# New Mapress pressing collars

## Замена обжимных колец и адаптеров Mapress d35-66.7

- Старые модификации колец Mapress d35-66.7 закончатся в конце августа – начале сентября
- Замена обжимных колец и адаптеров Mapress начнется с 01.09.2011

## Замена обжимных колец и адаптеров Marpress [2]

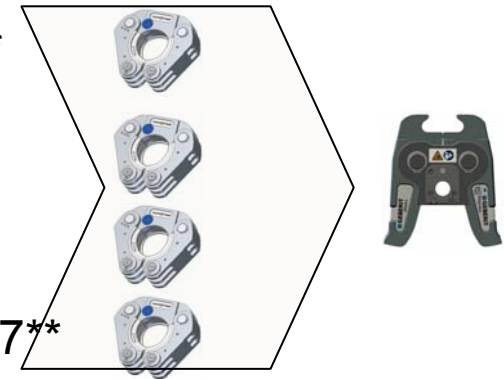
Новые обжимные кольца Marpress  
d35-66.7

Существующие модели

- d 15 
  - d 18 
  - d 22 
  - d 28 
  - d 35\*  
  - d 42 
  - d 54 
-

Новые продукты

- d 35\*
- d 42
- d 54
- d 66.7\*\*

\* = d 35 кольцо только для специальных трубопроводных систем с высоким давлением  
\*\* = d 66.7 кольцо только для медных фитингов

## Замена обжимных колец и адаптеров Marpress [3]

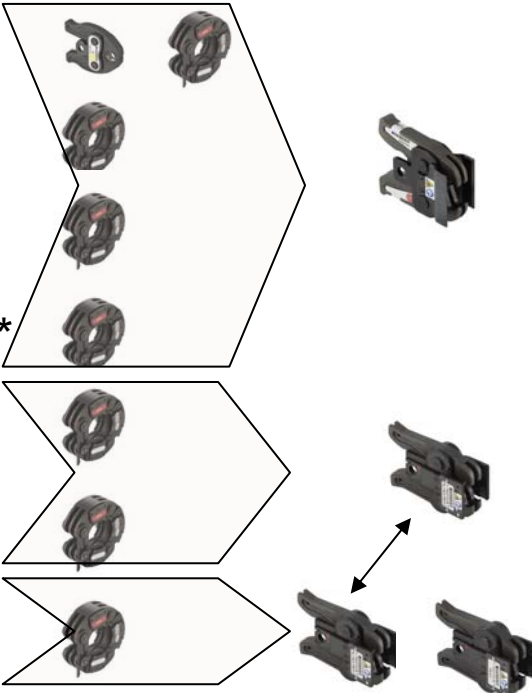
Существующие модели

- d 15 
  - d 18 
  - d 22 
  - d 28 
  - d 35\*  
  - d 42 
  - d 54 
  - d 66.7\*\* 
  - d 76.1 
  - d 88.9 
  - d 108 
-

Новые обжимные кольца Marpress  
d35-66.7

Новые продукты

- d 35\* 
- d 42 
- d 54 
- d 66.7\*\*

\* = d 35 кольцо только для специальных трубопроводных систем с высоким давлением  
\*\* = d 66.7 кольцо только для медных фитингов

## Совместимость новых и старых обжимных колец и адаптеров

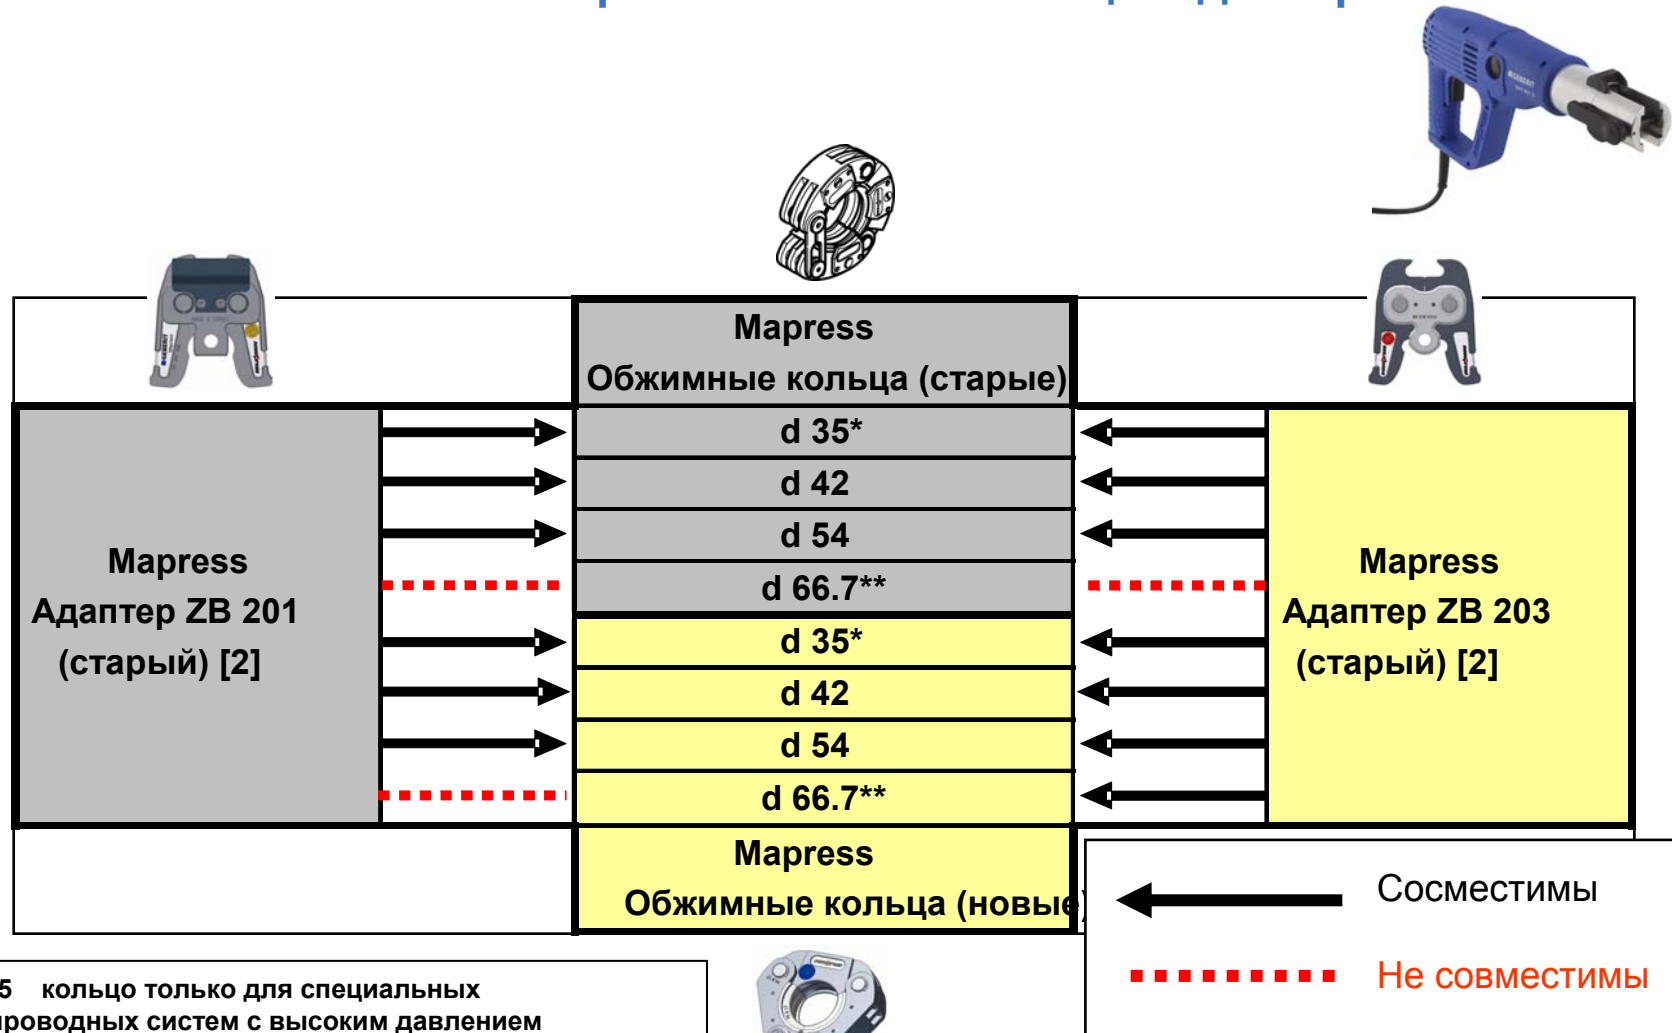
\* = d 35 кольцо только для специальных трубопроводных систем с высоким давлением  
 \*\* = d 66.7 кольцо только для медных фитингов

## Обжимные кольца и адаптеры Mapress [3]

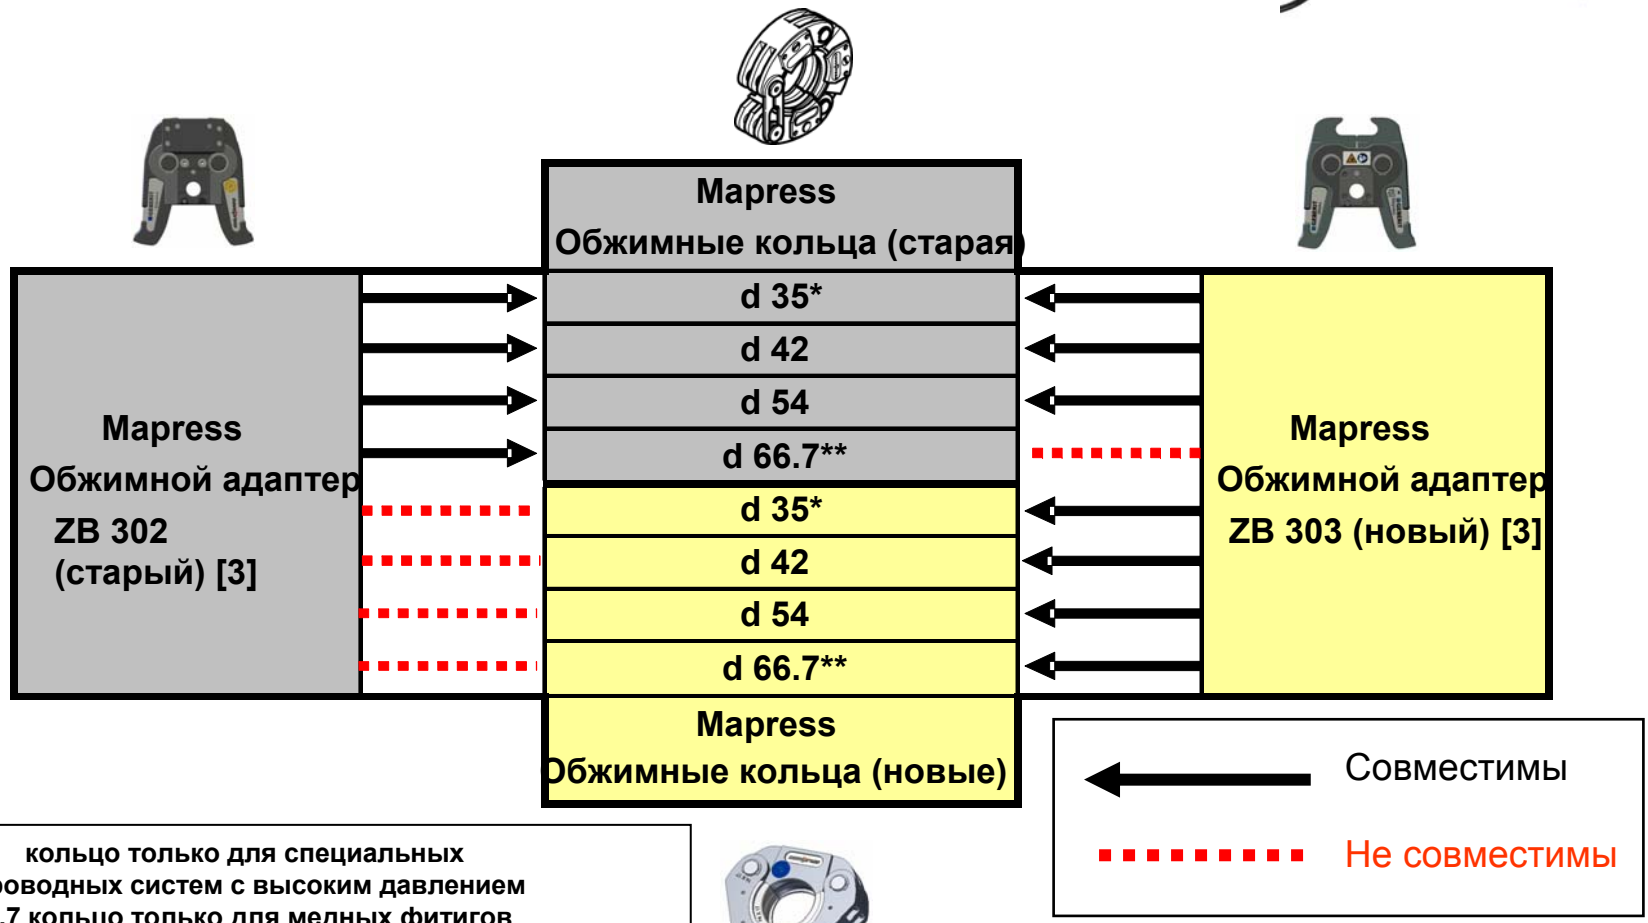
- Новые обжимные кольца совместимости [3] требуют новые адаптеры

\* = d 35 кольцо только для специальных трубопроводных систем с высоким давлением  
\*\* = d 66.7 кольцо только для медных фитингов
